**Verslag huishoudelijke elektrische installatie op laagspanning en zeer lage spanning****Algemeen:**

Referentie: 009-20260226-02	Datum controle: 26/02/2026
Keurder: 009

Eigenaar: Onbekend	EAN-code: 541448820057811428
Adres installatie: Eikstraat 5, 1730 - Kobbegem	Nummer teller(s): 1sag3100570852
	Distributienetbeheerder installatie: Fluvius
Datum uitvoering installatie: <input checked="" type="checkbox"/> Vóór 01/10/1981 <input checked="" type="checkbox"/> Tussen 01/10/1981 en 01/06/2020 <input type="checkbox"/> Vanaf 01/06/2020	
Type: <input checked="" type="checkbox"/> Wooneenheid <input type="checkbox"/> Niet-huishoudelijk <input type="checkbox"/> PV <input type="checkbox"/> Batterij <input type="checkbox"/> Laadpaal

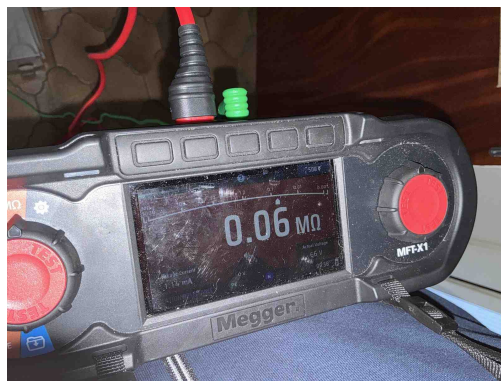
T21 - Het elektrisch materieel is niet geplaatst volgens de voorschriften van de fabrikant/ regels van goed vakmanschap . (Boek 1: 1.4.1.3)

Opmerking: Oa Ophanging vijzen niet afgedekt,

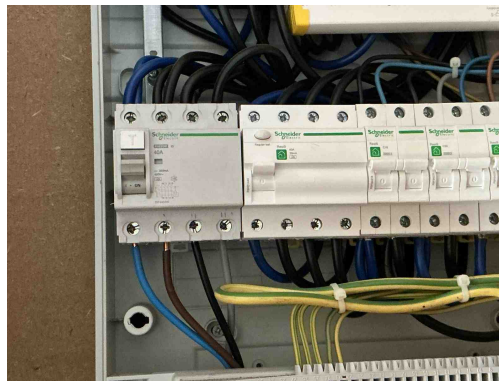
I01 - De waarde van de isolatieweerstand per kring dient tenminste 0,50 Mohm (1000 x Utest) te zijn (Boek 1: 6.4.5.1).

Opmerking: Kring 12

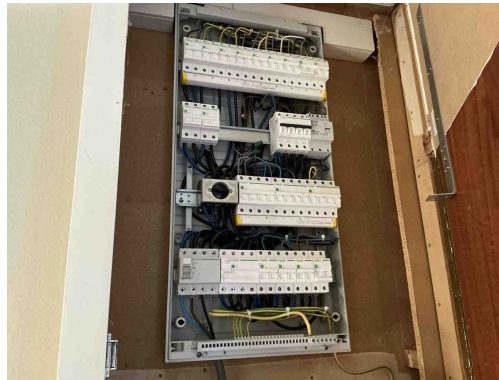
B06 - Het elektrisch verdeelbord heeft niet de minimale beschermingsgraad IPXX-B in een gewone ruimte (Boek 1: 4.2.2.3).
